# **CIRCULAR N° 1 CON CONSULTAS**

## ***Licitación Pública Internacional N°2/20 (CAF)***

**“Construcción de la Planta Potabilizadora para los Partidos de La Plata, Berisso y Ensenada y Etapa I del Acueducto a Parque San Martín en el Partido de La Plata”**

### **PROYECTO DE CONSTRUCCIÓN DEL SISTEMA PLANTA POTABILIZADORA PARA LOS PARTIDOS DE LA PLATA, BERISSO Y ENSENADA, PROVINCIA DE BUENOS AIRES**

**Consulta 213:**

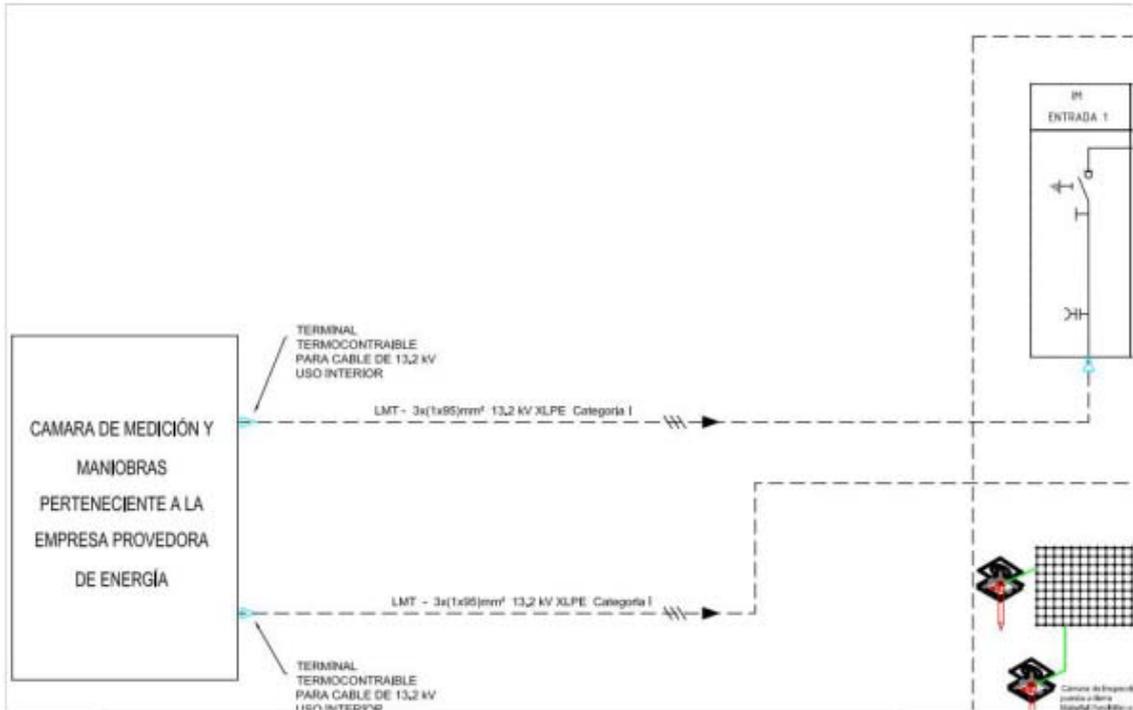
“23) Acometida subterránea en media tensión: En el Pliego de Especificaciones Técnicas Particulares, apartado 2.2.3.1, se indica que, desde el punto de conexión provista por la empresa de energía, se deberá alimentar mediante cables unipolar 13,2 kV de Cu. 120 mm<sup>2</sup> de sección con aislación en XLPE, vaina de PVC y pantalla electrostática de 6 mm<sup>2</sup> de sección, CAT I de forma subterránea a la subestación transformadora a nivel, ubicada de acuerdo con los planos de proyecto. Esta acometerá de forma subterránea y por debajo hacia las celdas de protección (ver plano de pliego). Mientras que en el plano APRP-01-EL-DU-GE-001, se indica la sección de 95 mm<sup>2</sup>. Solicitamos: a. Indicar la sección correcta del cable unipolar. b. Indicar la ubicación de la cámara de medición y maniobras perteneciente a la empresa proveedora de Energía, a los fines de definir el recorrido del tendido y la longitud de las dos ternas de acometida a la subestación transformadora N°1.”
